# **КЕНОТРОНЫ ВЫСОКОВОЛЬТНЫЕ**

**МЕТОД ИСПЫТАНИЯ НА МНОГОКРАТНЫЕ ВКЛЮЧЕНИЯ  
И ВЫКЛЮЧЕНИЯ НАПРЯЖЕНИЯ НАКАЛА**

**ГОСТ 21011.6—78**

**Изменение № 1 ГОСТ 21011.6—78 Кенотроны высоковольтные. Метод испытания на многократные включения и выключения напряжения накала**

Черт. 1

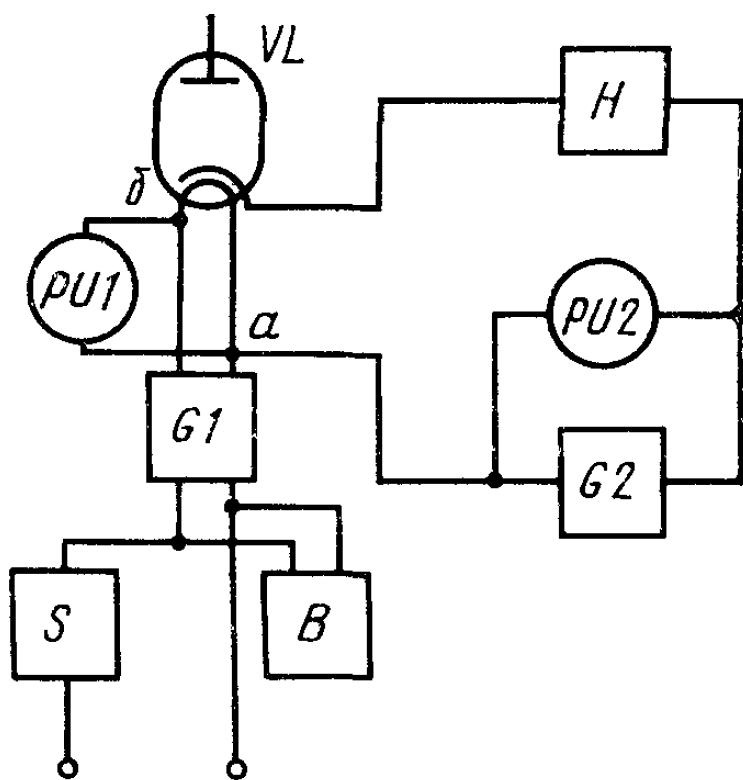
Пункт 1.1. Чертеж 1 и подрисуночная подпись. Заменить обозначения: *PU1* на *PU*; *G1* на *G*;

Черт. 3

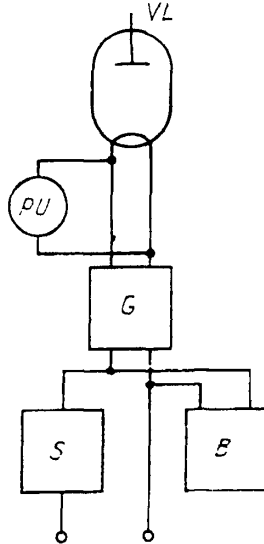
Пункт 1.3. Чертеж 3 заменить новым:

*B* — счетчик числа циклов;  
*G* — источник напряжения накала; *S* — прерыватель цепи напряжения накала;  
*PU* — вольтметр; *VL* — испытываемый кенотрон
